改善箇所説明図

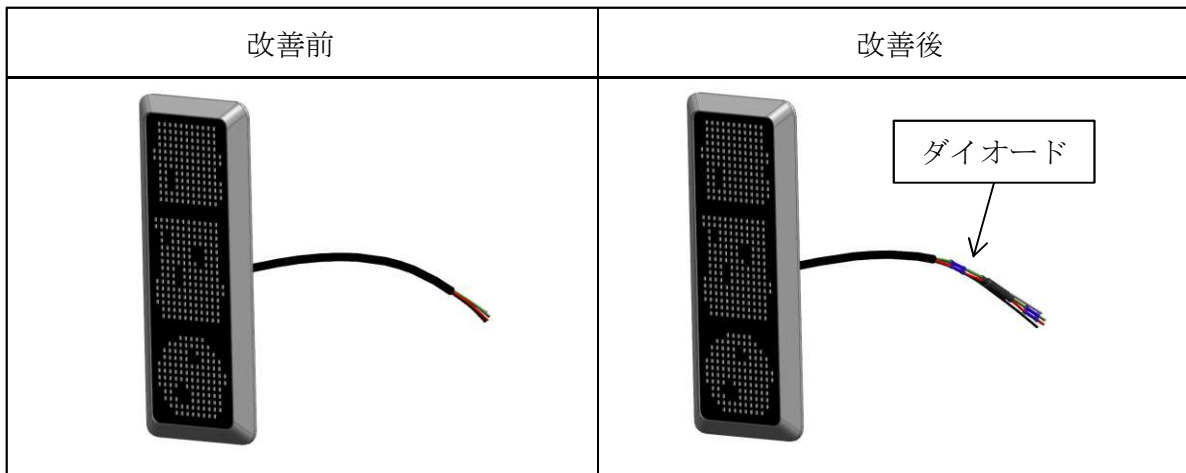
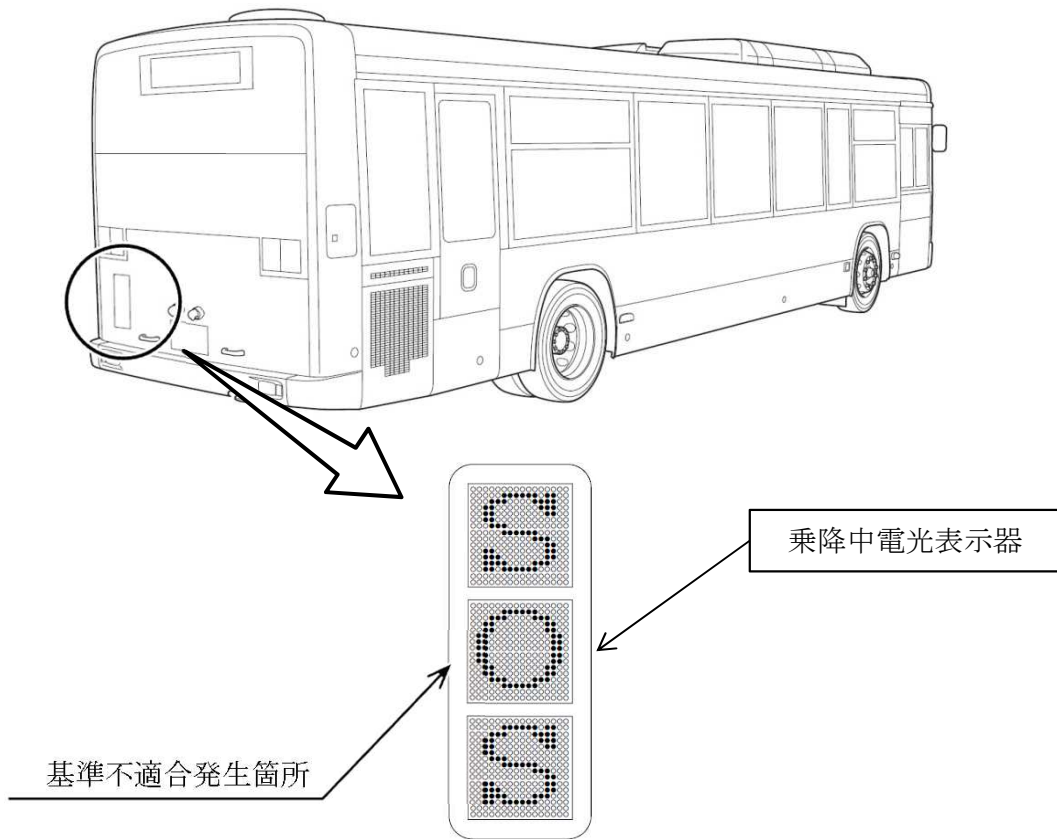
バスの乗降中電光表示器において、SOS（非常灯）表示回路が不適切なため、後扉開放時にSOSを表示すると、後扉が閉まらなくなるおそれがある。

全車両、乗降中電光表示器の電気回路にダイオードを追加する。

識別：エンジンフード部に識別ペイント（桃色）を塗布する。
